**Area Pianificazione Territoriale
e mobilità sostenibile**
Servizio Pianificazione del Territorio

Oggetto: Procedimento di Verifica di Assoggettabilità a VIA, ai sensi dell'art. 10 della L.R. 4/2018, relativo al "Progetto per la realizzazione di un impianto di produzione di energia elettrica da fonte eolica di potenza pari a 975 kW (pala PD-IT-0205), presentato da EWT Italia Development s.r.l." localizzato in Loc. Cedrecchia, nel comune di San Benedetto Val di Sambro (BO). Proponente: EWT Italia Development S.r.l. **Contributo per la valutazione del procedimento di Screening**

A sinistra lo stralcio della tavola 4 del PTM vigente a destra la tavola "T18.1 Inquadramento dell'impianto e delle opere connesse su PTM" presentata dal proponente

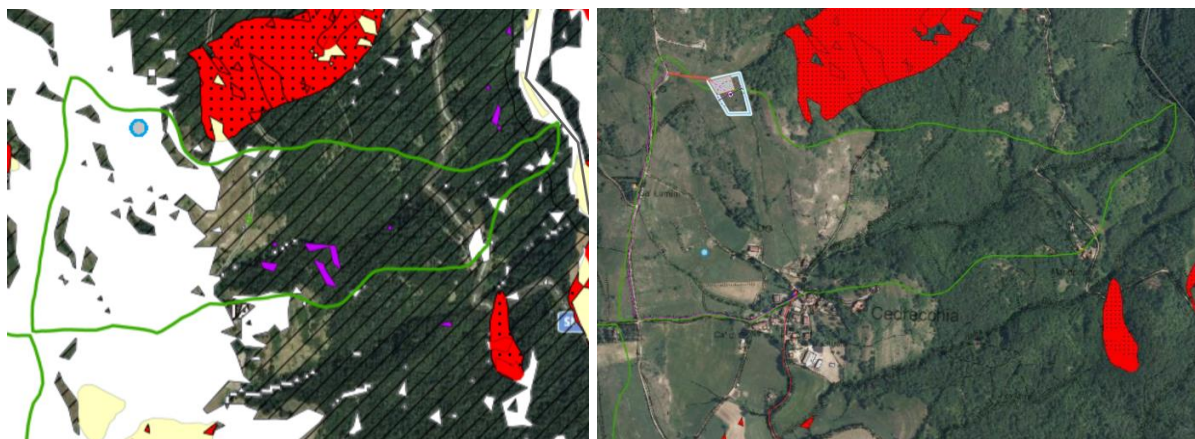
Si evidenzia inoltre che nelle tavole di inquadramento rispetto al PTCP (T06 Inquadramento PTCP), la localizzazione dell'area oggetto di intervento nello stralcio della tavola 2B del PTCP risulta spostata rispetto alla localizzazione reale.

La tavola "T18.1 Inquadramento dell'impianto e delle opere connesse su PTM" non è esaustiva in quanto comprende soltanto uno stralcio (peraltro con campiture mancanti) della tavola 4 del PTM.
